COPAM – Conselho Estadual de Política Ambiental de Minas Gerais

CPB – Câmara de Proteção à Biodiversidade e de Áreas Protegidas

Retorno de Pedido de Vistas realizado na 57ª reunião da CPB no dia 24 de março de 2021, a ser apresentado na 58ª reunião da CPB no dia 29 de abril de 2021.

Empreendimento e Processo Administrativo: Mineração Nossa Senhora do Sion Ltda / Fazenda Lopes. PA/Nº 575/2003/002/2019.

Figura 1 Empreendimento em relação a Unidades de Conservação

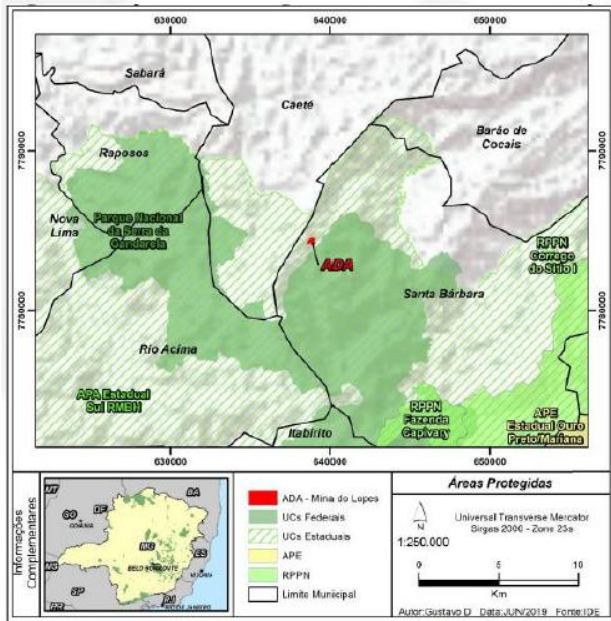
- (3) O mapa de localização do parecer único da SUPRI em sua página 6 é distinto e omissivo em relação ao mapa de localização do empreendimento que consta na página 8 do PECF – Projeto Executivo de Compensação Florestal. O mapa apresentado pelo PECF deixa claro que o acesso ao empreendimento se dará internamente e cruzando o PARNA Serra do Gandarela. Isso implica, obviamente, que há impactos incidentes ao PARNA Serra do Gandarela que estão sendo omitidos e negligenciados pelo órgão ambiental frente aos conselheiros da CPB.
